**AVIS RELATIF À LA PROTECTION
CONTRE LES EVENTUELS EFFETS NOCIFS ET NUISANCES
PROVOQUÉS PAR LES RAYONNEMENTS NON IONISANTS
GÉNÉRÉS PAR DES ANTENNES ÉMETTRICES STATIONNAIRES**

Commune : HUY - Exploitant : PROXIMUS

Référence exploitant : 85HUY_00

Rapport n° 1364 / 2024

Figure 1 : Vue en plan des lieux de séjour et des points de contrôle

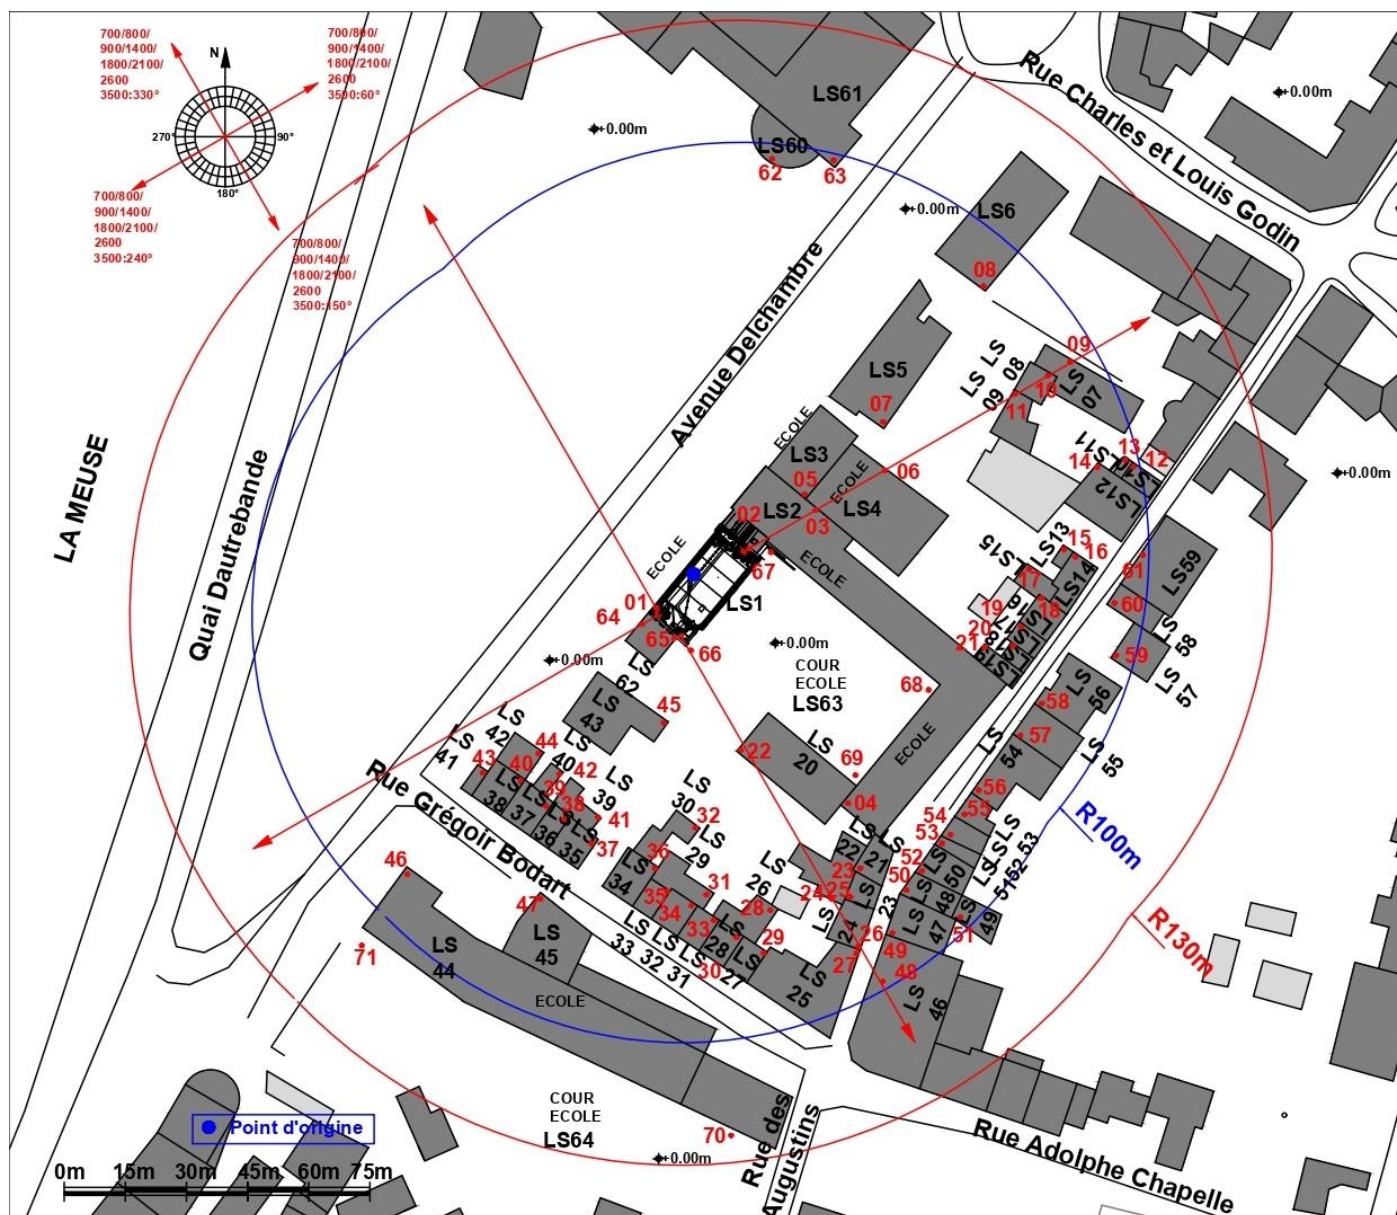
Les fréquences d'émission, la puissance rayonnée par chacune des antennes et leur gain permettent de déterminer le rayon de la zone à analyser. Tout dépassement de la limite par installation est exclu en dehors de cette zone. Le tableau 2 reprend les 35 LS² pour lesquels l'indice d'exposition est le plus élevé. Les différentes colonnes indiquent :

- le numéro du point de contrôle repris sur un des plans de la figure 1;
- le numéro du LS dans lequel se trouve le point de contrôle de la 1^{ère} colonne ;
- l'atténuation d'obstacle prise en compte pour le calcul de l'indice d'exposition dans le LS ;
- le résultat du calcul de l'indice d'exposition.

N° point de contrôle	LS	Atténuation (dB)	Indice d'exposition relatif à la limite par installation IE_i
27	LS25	3,0	0,447
48	LS46	3,0	0,399
8	LS06	3,0	0,375
29	LS27	3,0	0,358
70	LS64	0,0	0,333
25	LS23	3,0	0,329
9	LS07	3,0	0,307
2	LS01	10,0	0,291
71	LS64	0,0	0,289
12	LS10	3,0	0,280
49	LS47	3,0	0,270
30	LS28	3,0	0,268
26	LS24	3,0	0,261
46	LS44	3,0	0,248
10	LS08	3,0	0,234
61	LS59	3,0	0,211
33	LS31	3,0	0,188
50	LS48	3,0	0,183
4	LS02	3,0	0,173
52	LS50	3,0	0,170
59	LS57	3,0	0,158
19	LS17	3,0	0,133
53	LS51	3,0	0,131
54	LS52	3,0	0,130
16	LS14	3,0	0,129
62	LS60	3,0	0,126
63	LS61	3,0	0,123
34	LS32	3,0	0,121
55	LS53	3,0	0,118
1	LS01	10,0	0,104
14	LS12	3,0	0,103
60	LS58	3,0	0,092
3	LS02	3,0	0,088
35	LS33	3,0	0,079
21	LS19	3,0	0,077

En ce qui concerne les antennes de l'installation mentionnées dans le tableau 1, la distance maximale à laquelle la limite pourrait être atteinte, à l'extérieur, est égale à 110,4 m. S'il n'y a pas de LS à une distance inférieure, les antennes respectent forcément la limite d'immission.

Dans le cas des LS situés à l'intérieur des bâtiments, une atténuation d'obstacle est prise en compte et il en résulte que la distance maximale à laquelle la limite pourrait être atteinte se réduit à 78,2 m.

Les résultats de l'évaluation décrite au paragraphe 4 indiquent que les antennes émettrices stationnaires de l'installation faisant l'objet du présent avis ne produisent pas, dans un lieu de séjour, un rayonnement électromagnétique maximum supérieur aux limites fixées à l'article 4 du décret.

Figure 2 : Vue en plan des installations d'antennes dans un rayon de 300 mètres autour de l'installation faisant l'objet de la demande d'avis

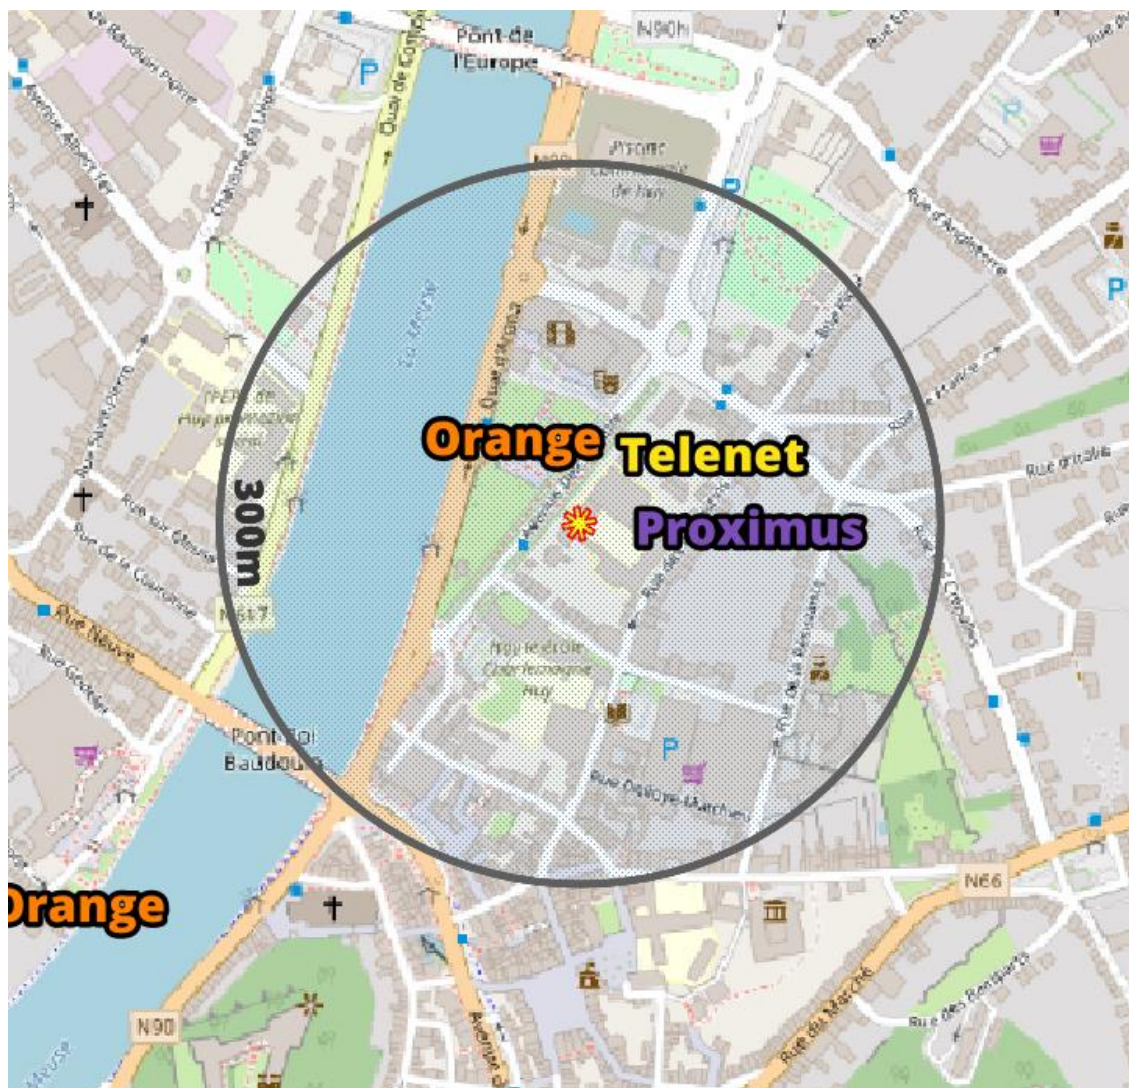
Le plan en projection verticale de la figure 2 indique la localisation des installations d'antennes émettrices stationnaires visées par le décret et situées dans un rayon de 300 mètres autour de l'installation référencée dans le paragraphe 2 et localisée au centre du cercle. Les données de localisation de ces antennes et les avis correspondant sont accessibles via le cadastre en ligne des antennes émettrices stationnaires⁶. Les installations prises en compte dans l'évaluation du respect de la limite cumulative sont les installations d'antennes émettrices déclarées en service par l'exploitant à la date du présent avis, à l'exception de l'installation référencée dans le paragraphe 2 et éventuellement d'autres installations ayant fait l'objet d'une demande d'avis à la même date et qui sont situées à l'intérieur de la zone de 300 mètres de rayon.

L'évaluation du respect de la limite cumulative repose sur la prise en compte des cas suivants :

- il y a au plus 4 installations d'antennes émettrices stationnaires présentes dans la zone d'évaluation de 300 mètres de rayon représentée dans la figure 2, y inclus l'installation référencée dans le paragraphe 2 : la limite cumulative définie à l'article 4, §2 du décret est nécessairement respectée dans les lieux de séjour à l'intérieur de la zone d'évaluation de 300 mètres de rayon ;

- b) il y a exactement 5 installations d'antennes émettrices stationnaires présentes dans la zone d'évaluation de 300 mètres de rayon représentée dans la figure 2, y inclus l'installation référencée dans le paragraphe 2 et il existe, pour 3 ou 4 de ces installations, un avis attestant le respect de la limite abrogée de 3 V/m : la limite cumulative définie à l'article 4, §2 du décret est nécessairement respectée dans les lieux de séjour à l'intérieur de la zone d'évaluation de 300 mètres de rayon ;

- c) dans tous les autres cas, il a été vérifié que la limite cumulative définie à l'article 4, §2 du décret n'est pas dépassée dans les lieux de séjour sur base du nombre d'installations localisées dans la zone d'évaluation de 300 mètres de rayon représentée dans la figure 2, de leur localisation ainsi que des données inscrites dans la figure 1 et au paragraphe 4 du présent avis et dans les avis attestant le respect de la limite par installation ou de la limite abrogée de 3 V/m relatifs aux autres installations reprises dans la figure 2.

Compte tenu des considérations ci-dessus, il apparaît que l'intensité du rayonnement électromagnétique généré, dans les lieux de séjour situés dans un rayon de 300 mètres autour de l'installation référencée dans le paragraphe 2, par l'ensemble des antennes émettrices stationnaires de l'ensemble des exploitants du même site d'antennes émettrices stationnaires respecte la limite fixée à l'article 4, § 2 du décret.
